Gladengveien 10, Ensjø Detaljregulering til offentlig ettersyn

Saksnummer: 201112312
Dokumentnummer: 35

INNHold**Plan- og bygningsetatens saksfremstilling**

Tidligere alternativer til regulert avkjørsel for felt E10, Gladengveien 10

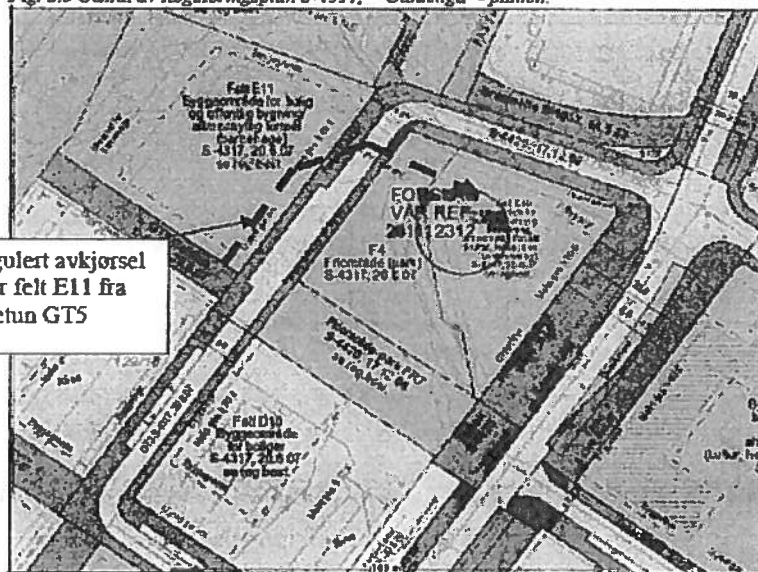
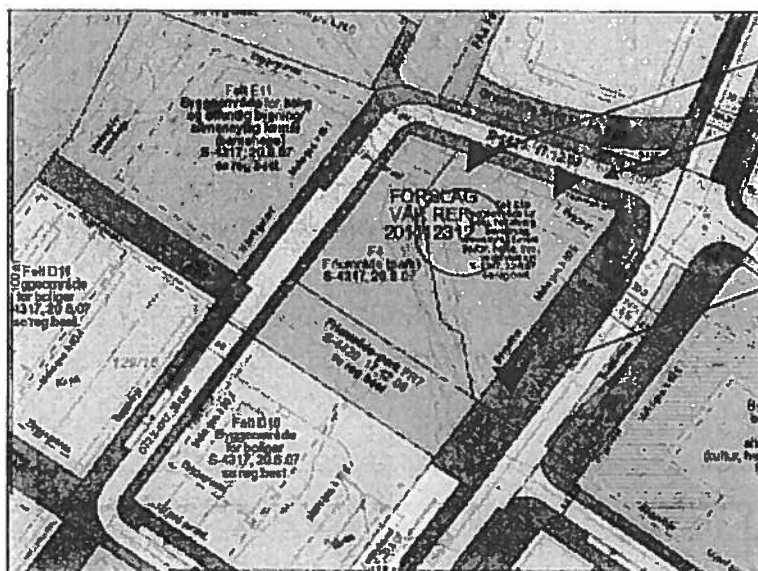
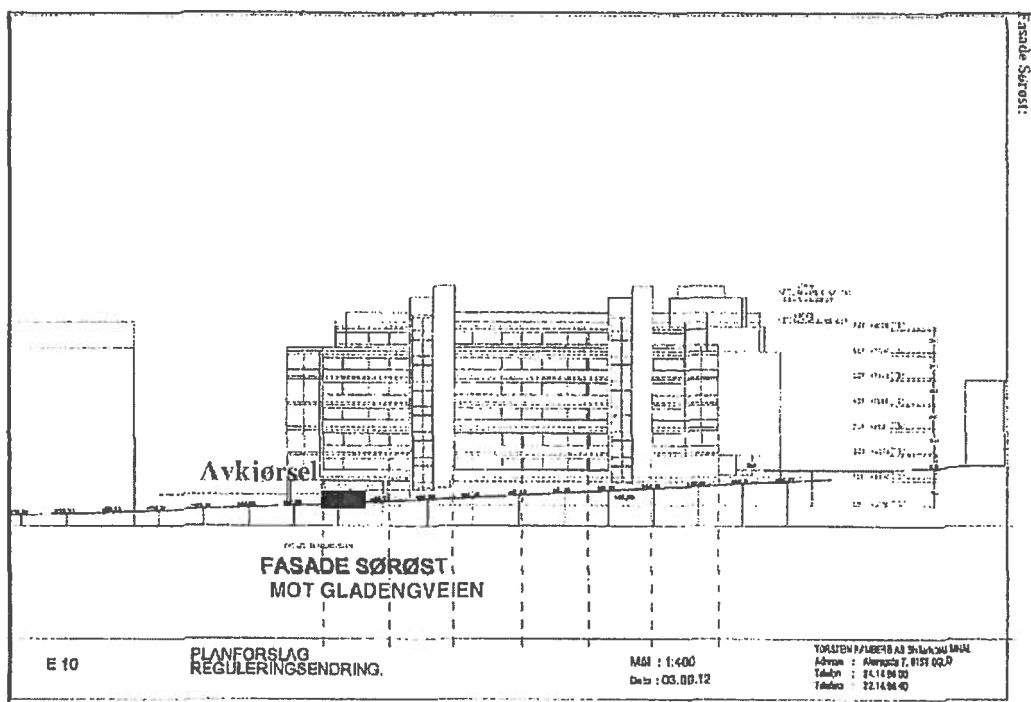
Til BYM Div. samferdsel: Avkjørsel fra Bertrand Narvesens vei er vurdert som lite gjennomførbart fordi avkjørsel vil starte fra et nivå over 4 meter over parkeringsetasje. Foreslått avkjøring erstatter innregulert avkjørsel via E11 under boligvei, over kulvert for Hovinbekken og gjennom Stålverksparken. Dette er en løsning som vil gi uforholdsmessig store kostnader og med risiko at det ikke lar seg gjennomføre. Det vises for øvrig til etatens foreløpige vurdering.

Avkjørselsløsningen som nå omsøkes i forslag til reguleringsendring, gir en bedre løsning ift bygg, felles utearealer innen felt E10 enn avkjørselsløsninger fra Bertrand Narvesens vei og vil gi en bedre helhetlig sammenheng til Stålverksparken innenfor reguleringsplanens hovedrammer. Dersom ramper fra Bertrand Narvesens vei legges utenfor bygget, vil dette redusere arealet, kvaliteter og siktlinjer i Stålverksparken. Avkjørsel var tidligere planlagt via E11 og i kulvert under overflatedelen av Hovinbekken i Stålverksparken og over kulvert for Hovinbekken. For å unngå en slik komplisert og kostbar løsning ønskes avkjørselen lagt slik som beskrevet i foreliggende planforslag.

Situasjonsplan med siktlinjer diagonalt gjennom Stålverksparken

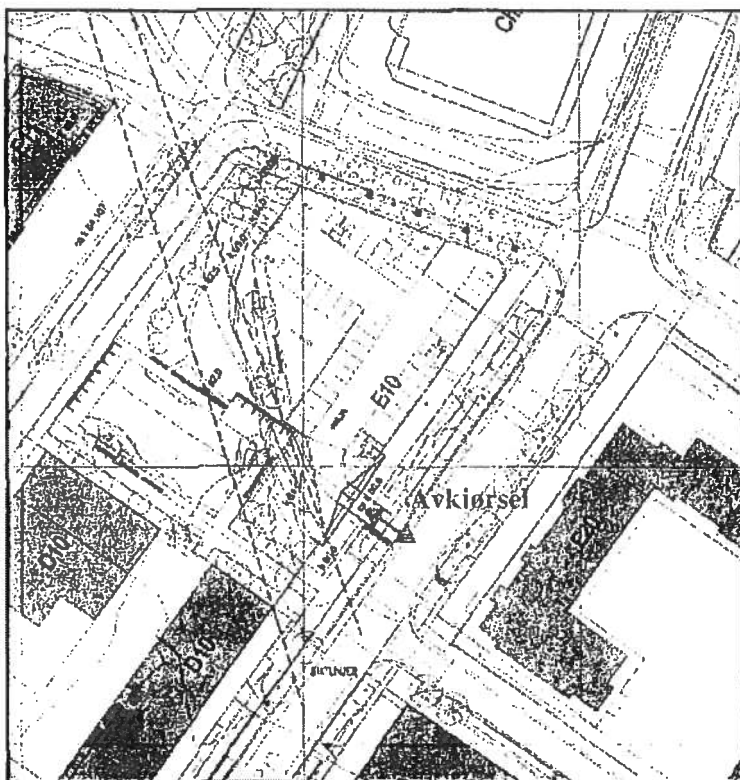
PBE mener at ROS analysen ikke tar konkret stilling til fare for påkjørsel mot syklist som kommer nedover fra krysset Bertrand Narvesens vei på fortauet langs husveggen og mot avkjørsel.

ROS-analysen til Sweco AS tar i sin risikovurdering utgangspunkt i at det er lav hastighet og redusert trafikkmengde i Gladengveien. BYM Div. samferdsel påpeker imidlertid at en syklist nordøst fra i 40 -50 km/t ned sykkelveien eller på fortauet langs Gladengveien vil være et kritisk faremoment. Bymiljøetaten Div samferdsel uttaler derfor at avkjørsel her er uakseptabelt.

PBE mener avkjørselen må utformes slik at kritiske situasjoner må unngås. Syklist i stor fart nedover på *gangveien* nærmest husveggen er kritisk.. Foreliggende løsning kan utformes slik at personbil på vei ut av avkjørsel/garasjeport stopper og er synlig før gangveien krysses på vei videre ut i Gladengveien.

Forslagsstiller foreslår en mer trafikksikker løsning ved kryssning av sykkelveien langs Gladengveien. I tillegg er bygget omformet og trukket tilbake ved avkjørselen fra bygget slik at det kan sikres at utkjørende bil kan stanse før kryssing av sykkelvei og fortau og slik at syklist på veg langs sykkelveien vil se bilen på vei ut fra avkjørsel. Utkjørende bil i synlig posisjon kan gis stoppeplikt ved skilt eller bom på vei ut før kryssing av fortauet.
